Universitätsstadt Gießen

Bebauungsplan Nr. GI 03/09

„Am Alten Flughafen III“

Stellungnahmen der Öffentlichkeit sowie der Behörden und
sonstiger Träger öffentlicher Belange

Kontaminationsverdachtsflächen (KVF) auf dem ehem. AAFES-Gelände (aus Bericht der IGU GmbH, Untersuchungskonzept für die Kontaminationsverdachtsflächen auf dem ehem. AAFES-Gelände, 08.03.2019)

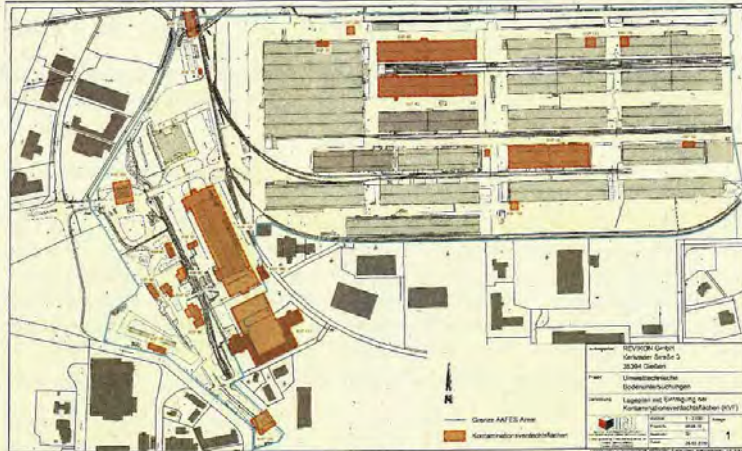
KVF 131	Warenlagerhalle mit Trafostation	Gebäude 217
KVF 132	Warenlagerhalle mit Trafostation	Gebäude 228

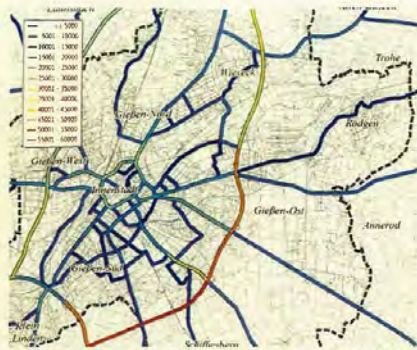
Zu Umweltbericht Luftthygiene (S 66 – 96)

Wir empfehlen den Text aufgrund folgender Erläuterungen zu korrigieren:

Die Klima-Luftthygieneanalyse der Stadt Gießen (GEO-NET 2014) zeigt die Schadstoffbelastung der Luft bei einer speziellen meteorologischen Worst-case-Situation, der austauscharmen Wetterlage. Als Indikator für die Schadstoffbelastung der Luft bei austauscharmen Wetterlagen wird in der vorliegenden Untersuchung die Ausbreitung der Stickstoffdioxid-Emissionen (NO₂ µg·m⁻³) im Strömungsfeld der Kaltluft bzw. die daraus resultierende theoretische Immissionskonzentration von Stickstoffdioxid (NO₂) verwendet. Der Kartenausschnitt (Klima-

analyse GEO-NET 2014) zeigt Siedlungsbereiche in denen bei autochthonen Wetterlagen mit erhöhten Luftschadstoffbelastungen verursacht durch die Verkehrsbelastung des Gießener Ringes zu rechnen ist (roter Bereich).
